篠原電機株式会社 技術開発室

スパイラルチューブ 廃番 並びに 後継機種のご案内

対象製品 スパイラルチューブ ST-KS-〇〇型

後継機種品番 スパイラルチューブ ST-〇〇型

新旧比較 下表参照

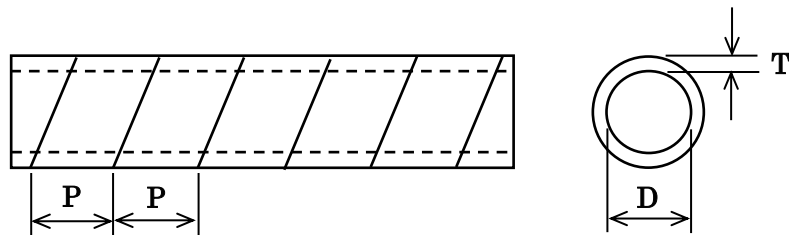
(※カッコ内は従来寸法)

従来品番		後継品番	内径 D (mm)	ピッチ P (mm)	肉厚 T (mm)	定尺 (m)
ST-KS-2.6	⇒	ST-2.6	2.6	6	0.7±0.2 (0.6~0.8)	100
ST-KS-4	⇒	ST-4	4	8 (10)	0.7±0.2 (0.7~1.0)	100
ST-KS-6	⇒	ST-6	6	10	0.7±0.2 (0.7~1.0)	100
ST-KS-8	⇒	ST-8	8	12	0.7±0.2 (0.8~1.0)	50
ST-KS-10	⇒	ST-10	10	12	0.8±0.2 (0.8~1.0)	50
ST-KS-12	⇒	ST-12	12	15 (14)	1.0±0.2 (0.8~1.0)	50
ST-KS-15	⇒	ST-15	15	20 (16)	1.2±0.3 (1.3~1.4)	50
ST-KS-20	⇒	ST-20	20	22 (20)	1.5±0.3 (1.3~1.4)	25
ST-KS-25	⇒	ST-25	25	28 (22)	1.5±0.3 (1.6~1.8)	25 (20)
